まちづくり条例に基づく報告書

## 鎌倉市梶原計画

## まちづくり条例変更報告書別紙一覧

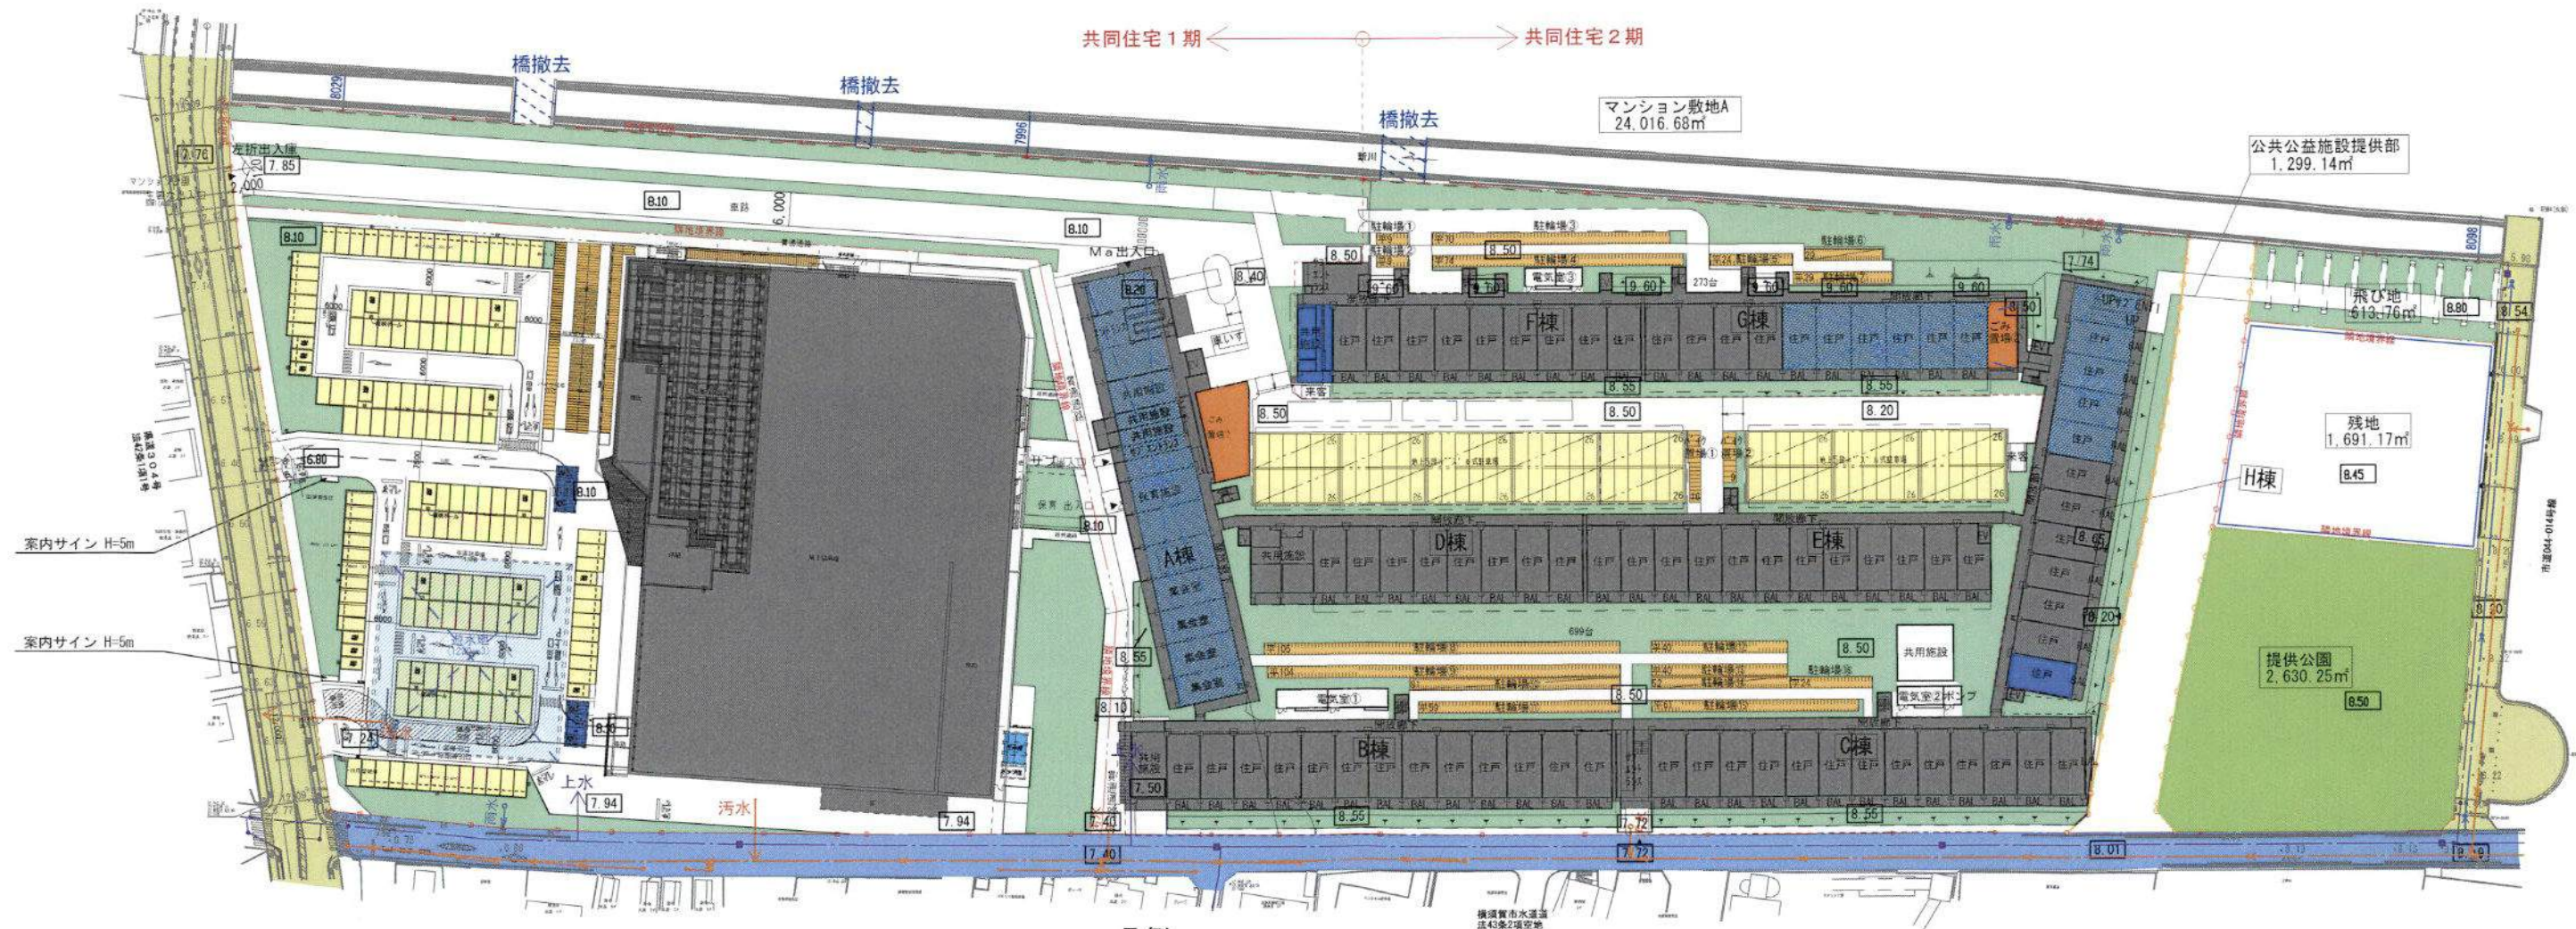
| 番 号              | 変更箇所並びに変更内容                                                                                                    | 変更理由                               |
|------------------|----------------------------------------------------------------------------------------------------------------|------------------------------------|
|                  | ③ 区画及び区画面積の変更<br>共同住宅 25,910.09㎡ → 24,630.44㎡<br>商業施設用地 14,994.83㎡ → 15,225.04㎡<br>公共公益施設提供用地新設 0㎡ → 1,299.14㎡ | 鎌倉市協議により公共公益施設提供部用地を設けた為           |
|                  | ④ 事業目的（予定建築物等）<br>(旧)商業施設及び共同住宅各1棟並びに付属建築物<br>14棟の新築<br>(新)商業施設及び共同住宅各1棟並びに付属建築物<br>25棟の新築                     | ③の区画変更に伴う土地利用計画の変更<br>共同住宅側12棟→23棟 |
| 共<br>同<br>住<br>宅 | ⑤ 計画戸数665戸 → 652戸に変更                                                                                           | ③の区画変更に伴う土地利用計画の変更                 |
|                  | ⑥ 駐車場台数486台 → 419台に変更                                                                                          | ③の区画変更に伴う土地利用計画の変更                 |
|                  | ⑦ 輪場台数1330台 → 972台に変更                                                                                          | ③の区画変更に伴う土地利用計画の変更                 |
|                  | ⑧ 共用施設の追加                                                                                                      | 土地利用計画変更に伴い共同住宅共用施設とした             |
|                  | ⑨ 公共公益施設提供部用地の追加                                                                                               | 鎌倉市協議により公共公益施設提供部を設けた為             |
|                  | ⑩ 西向棟の形状変更                                                                                                     | ③の区画変更に伴う土地利用計画の変更                 |
|                  | ⑪ 東向棟の向き・レイアウト変更                                                                                               | ③の区画変更に伴う土地利用計画の変更                 |
|                  | ⑫ 北棟の形状変更                                                                                                      | ③の区画変更に伴う土地利用計画の変更                 |
|                  | ⑬ 駐輪及び付属棟のレイアウト変更                                                                                              | ③の区画変更に伴う土地利用計画の変更                 |
|                  | ⑭ 駐車場レイアウトの変更                                                                                                  | ③の区画変更に伴う土地利用計画の変更                 |

### ⑪建物の最高さ19.15mから17.15mに変更

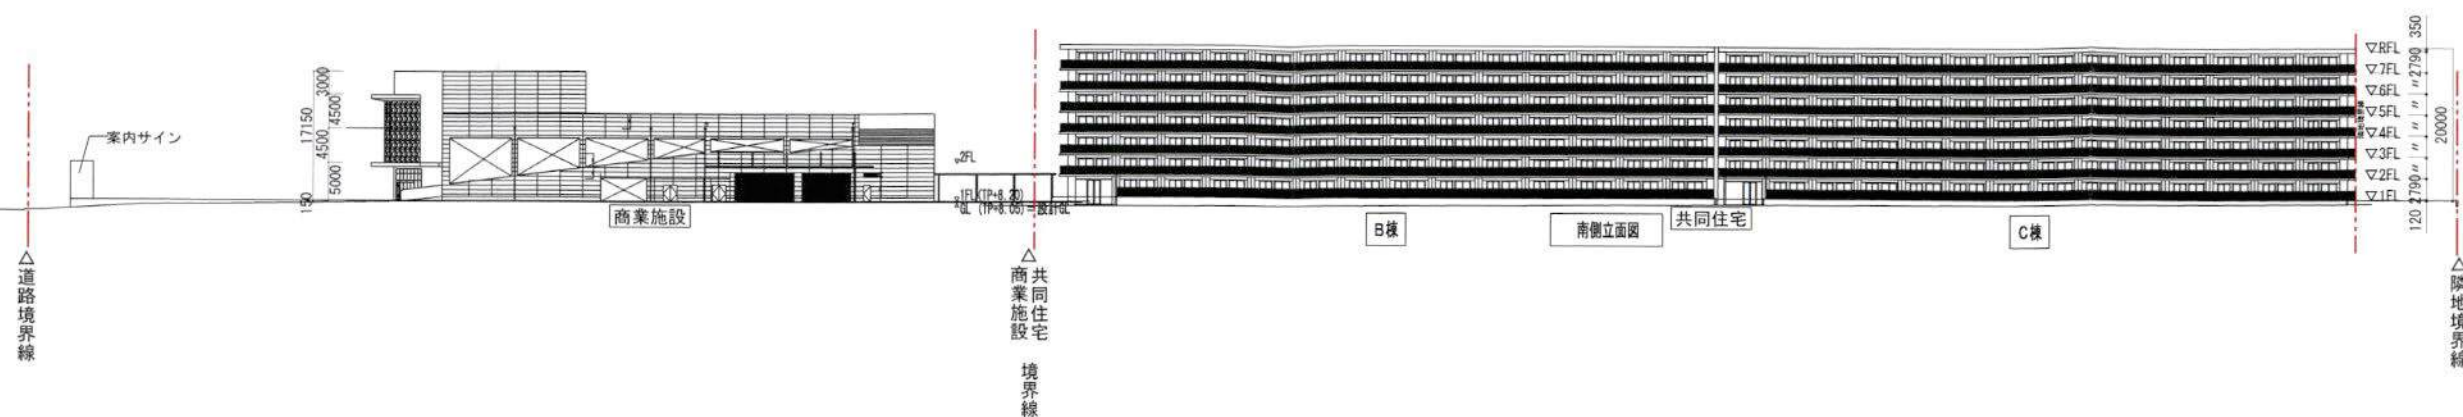
| 番 号              | 変更箇所並びに変更内容                                                                                                    | 変更理由                               |
|------------------|----------------------------------------------------------------------------------------------------------------|------------------------------------|
|                  | ⑯ 建物の最高さ19.15mから17.15mに変更                                                                                      | 詳細設計による高さの見直し                      |

グレー線図：旧計画  
赤線図：新計画
